Subject: Inspection / Replacement of elevator pushrod

Effectivity: **Grob Sailplanes** (data sheet TCDS EASA.A.250)

Fiberglas-Technik Rudolf Lindner EASA AP.161	Technische Mitteilung (TM-G09) „Kontrolle / Austausch Höhenruder-Stange“	Grob Sailplanes EASA.A.250	Blatt 1 von 1 Revision 1 Ausgabe 14.05.2020
---	--	----------------------------------	---

Fiberglas-Technik Rudolf Lindner EASA AP.161	Anweisung / Instructions (AI-G09) „Inspektion/Austausch HR-Stange“/ „ <i>Inspection/replacement elevator pushrod</i> “	Grob Sailplanes EASA.A.250	Blatt / page 1 / 10 Ausgabe / edition 14.05.2020 Rev. 1
---	--	----------------------------------	---

Abb 1 – Skizze der Kontrollbohrung am Gabelkopfende (Bohrung Ø 6 mm), geschweißte Version
Drawing of the control hole in the lower fork head end (hole dia. 6 mm), welded version

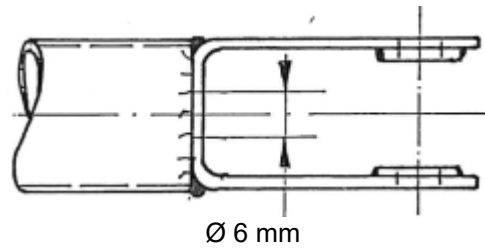
- c. Hier muss lediglich überprüft werden, ob die TM 315-34 (gefordert durch LTA 1988-001) durchgeführt wurde. Ist dies durch die Wartungsaufzeichnungen nicht belegbar, reicht es aus, ohne Ausbau der HR-Stange zu überprüfen, dass in der unteren Gabelkopfverbindung ein Kontrollbohrung Ø 6 mm vergleichbar Abb. 1 angebracht wurde. Ist dies nicht der Fall ist gemäß der TM 315-34 zu verfahren. Ist das Loch vorhanden, kann zu Arbeitsschritt 6 (Wiedereinbau Seitenruder ff.) gesprungen werden.

- a. Am geschweißten Gabelkopfende unten muß die HR-Stange nach Zeichnung aufgebohrt werden (Bohrung Ø 6 mm, siehe Abb. 1). Bohrung aussen und innen entgraten.
The elevator pushrod must be drilled open on the welded lower fork head end according to the drawing (hole dia. 6 mm, see Abb. 1), Deburr the hole externally and internally.

- f. Das Bohrloch am geschweißten Gabelkopfende bleibt offen.
The hole at the welded fork end remains open.

Abb 2 – Bild einer demontierten und zerlegten HR-Stange, genietete Version mit Massenausgleich
Picture of a demounted and disassembled pushrod, riveted version with mass balance

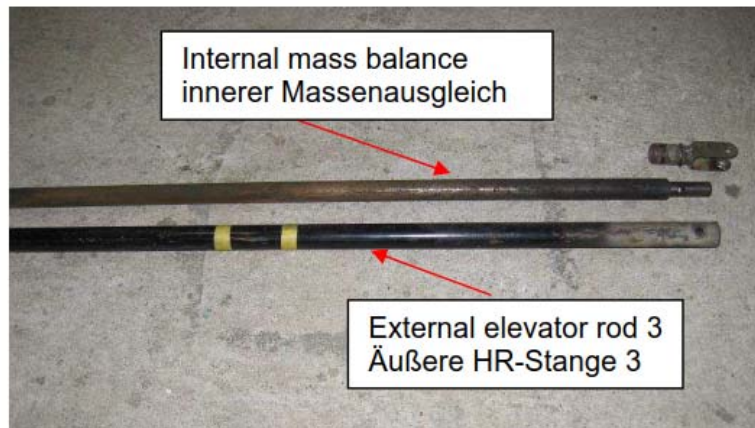
- d. Rohrriet am unteren Ende der Stange ausbohren (Bohrer Ø 6 mm) und danach den unteren Gabelkopf und – bei den Baureihen Astir II – das innere Massenausgleichsgewicht ausbauen. (Bei Baureihen Twin III ist dieser Massenausgleich am oberen Ende montiert und braucht nicht entfernt zu werden.)
Abb. 2 zeigt eine solche Stange im zerlegten Zustand.
Falls der Ausbau Schwierigkeiten wegen starker Reibung zwischen Stange und Massenballast macht oder falls starke Korrosion im inneren Stange oder am Massenausgleich vorgefunden wird, muss die HR-Stange erneuert werden.
Anhang A zeigt am Beispiel Twin III Ausbohren des Rohrriets und weitere Schritte.
The tubular rivet at the lower elevator pushrod end has to be drilled open (drill dia. 6 mm) and then the lower fork connector and – with models Astir II - the internal mass balance has to be de-mounted. (With models Twin III the mass balance is mounted at the upper end and needs not to be de-mounted.)

See Abb.2 for such an elevator pushrod in disassembled status.
If the removal creates difficulties due to strong friction between the external steel tube and the internal mass balance or when observing strong corrosion within the tube or at the massbalance, replace the elevator pushrod with a new one.
Appendix A shows the drill out of the tubular rivet and further steps (example for Twin III).

- g. Falls Massenausgleich demontiert wurde, den Gummi O-Ring zwischen innerem Massenausgleich und Stahlrohr ersetzen. O-Ring reduziert Vibrationen und Geräusche zwischen den Stangen.
Replace the rubber O-ring installed between the internal mass balance and the steel tube if mass balance has been de-mounted. This o-ring reduces vibrations and noise between the rods.
- h. Stahlrohr, ggf. Massenausgleich und Gabelkopf mit neuem Rohrriet zusammenbauen. (Rohrriet DIN 7340B 6x1x26.5 verwenden)
Install new rivet to connect the steel tube, mass balance (if applicable) and the fork end. (Use Tubular Rivet P/N DIN 7340B 6x1x26.5.)

Anhang A – Arbeitsablauf bei Twin III / Appendix A – work sequence with Twin III:

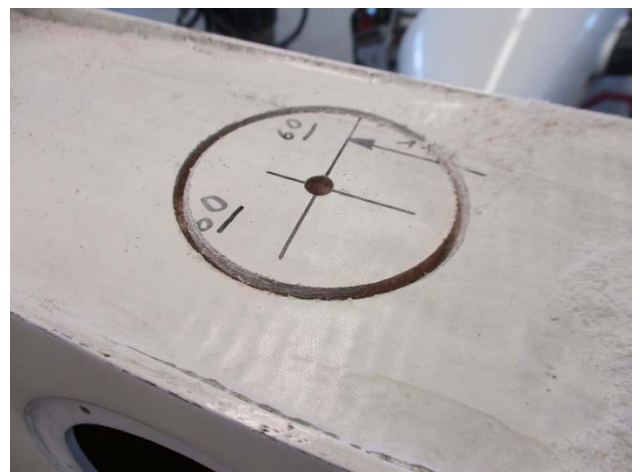
Anzeichnen Position der Bohrung (110 mm vor Vorderseite Höhenflossenbeschlag in der Mitte der Rippe)
Marking of the hole position (110 mm in front of elevator fitting in the middle of the rib)

Lochsäge Ø 67 mm – Achtung: nur die oberen Lagen bis zum Schaum durchsägen
Hole saw (lock saw) Ø 67 mm – Caution: only sever the upper layers until reaching the foam

Anhang A – Arbeitsablauf bei Twin III / Appendix A – work sequence with Twin III:
- Fortsetzung / continued –

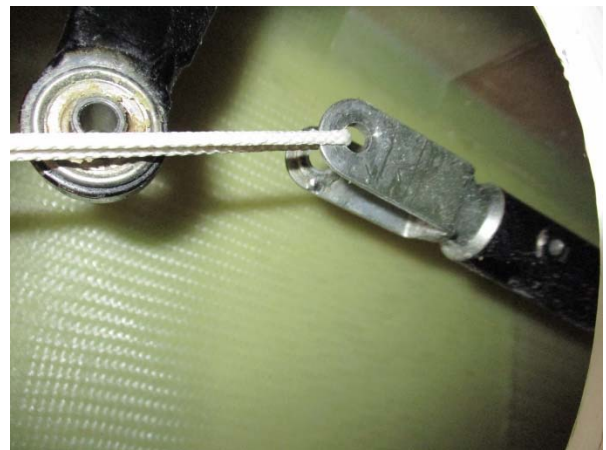
Lochsäge Ø 32 mm – diese kleinere Bohrung komplett durch die Rippe
Hole saw (lock saw) Ø 32 mm – this smaller hole cuts through the complete rib

HR-Stange durch Handlochdeckel lösen und mittels Schnur durch die Bohrung nach oben herausnehmen
Loosen elevator pushrod through control openings and remove upward through cut hole using a string

Ausbohren des Rohrniets (Bohrer Ø 6 mm) und Herausziehen der Alu-Buchse mit dem Gabelkopf
Drilling out the tubular rivet (drill Ø 6 mm) and pulling of the aluminum bush with the fork end
